## Projet de reconstruction du complexe Turcot

**Réponses aux questions des  
participants soumises à la  
commission du BAPE suite à la  
première partie de l'audience publique  
(DQ2)**

Juin 2009

Figure 2: Présentation des débits dans l'échangeur pour le scénario de référence

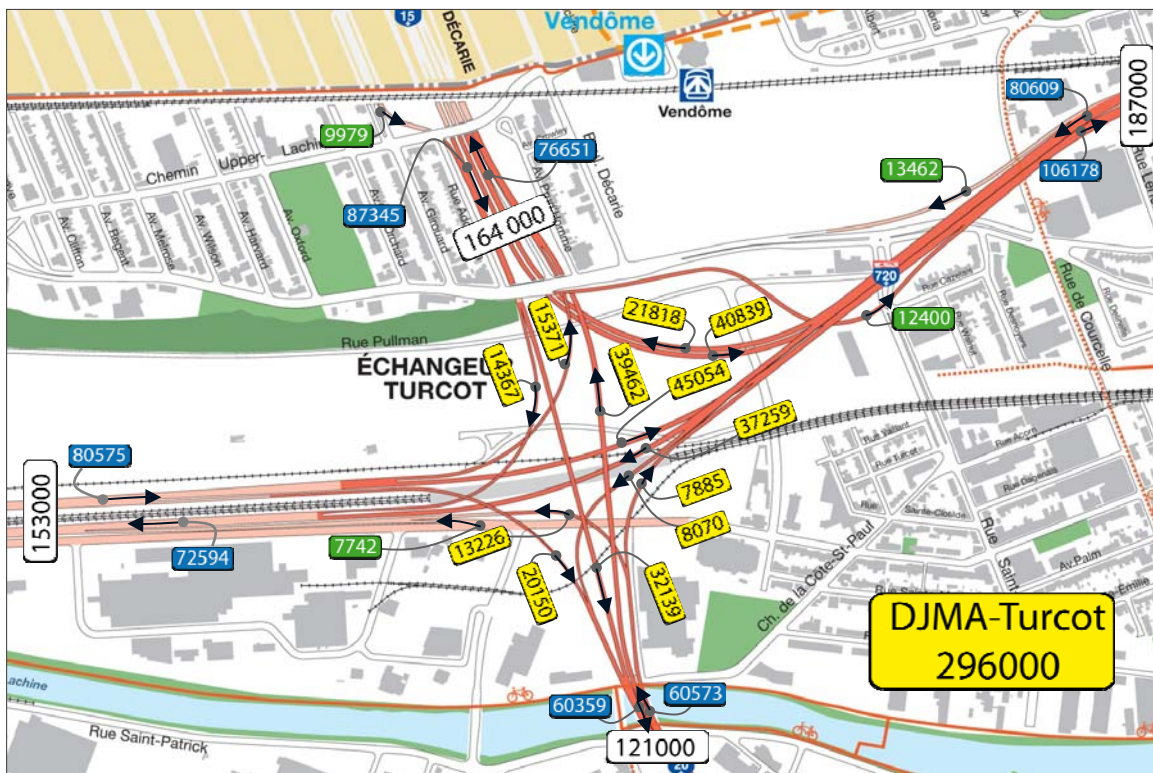
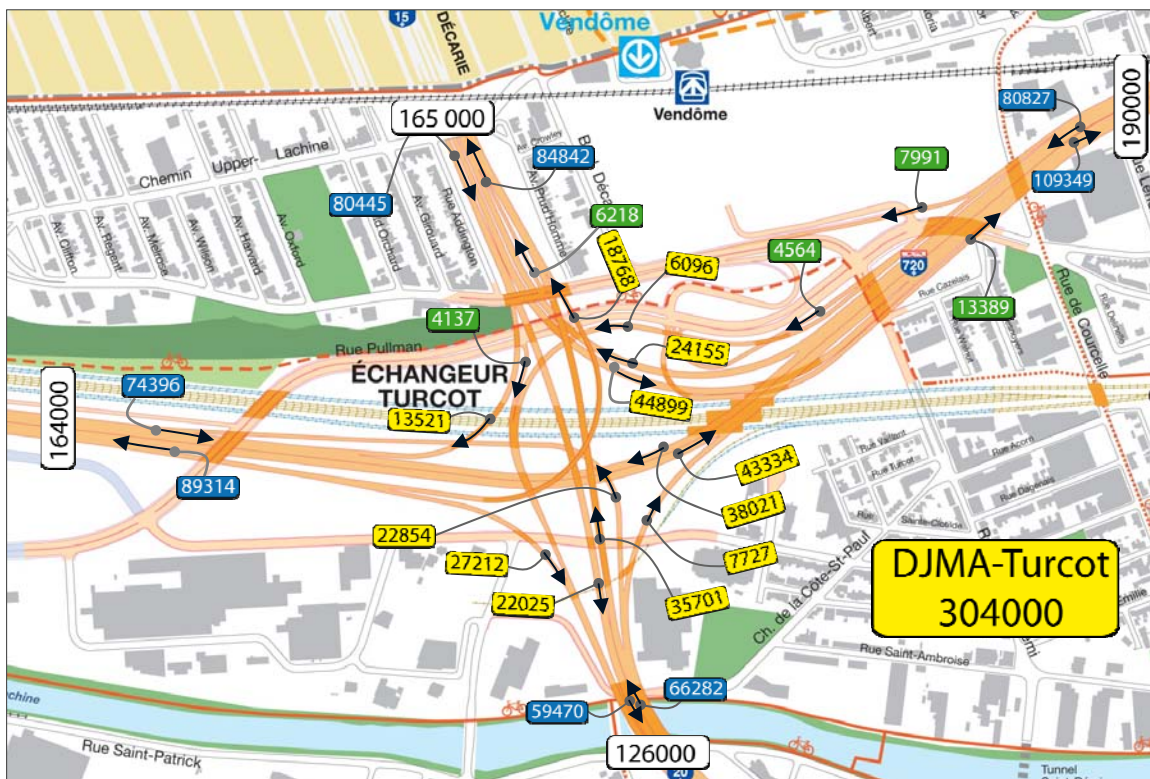
26. La fermeture de l'entrée Girouard nécessitera le transfert des fonctions de cette bretelle de plus de 10 000 vpd. vers le réseau local. Ceci est contraire à la politique de maintenir, autant que possible, la circulation sur le réseau autoroutier. Pourquoi on ne tient pas compte de ce transfert vers l'extérieur du réseau avec la compilation de 304 000 vpd. prévus dans l'échangeur en 2016 qui fait pourtant partie des 290 000 vpd. aujourd'hui (2009). Vous ne croyez pas qu'avec cet ajustement, le chiffre global de 322 000 vpd., cité par M. Daniel Bouchard en audience pour le trafic dans l'échangeur en 2016 serait plus réaliste? Pourquoi le MTO n'utilise pas les mêmes termes de références dans ce type de comparaison?

La bretelle actuelle de l'entrée Girouard est remplacée par les entrées accessibles à partir du boulevard Pullman. Les déplacements véhiculaires qui empruntaient l'entrée Girouard ont été réaffectés sur le réseau routier et font partie des débits présentés. La justification de la fermeture de l'entrée Girouard est sur la base de l'insécurité routière que cause la faible distance d'entrecroisement offerte entre le musoir d'entrée de l'A-15 sud et le musoir de la sortie vers l'A-20 ouest.

Les figures 2 et 3 présentent graphiquement les débits dans l'échangeur pour le scénario de référence et le projet retenu respectivement.
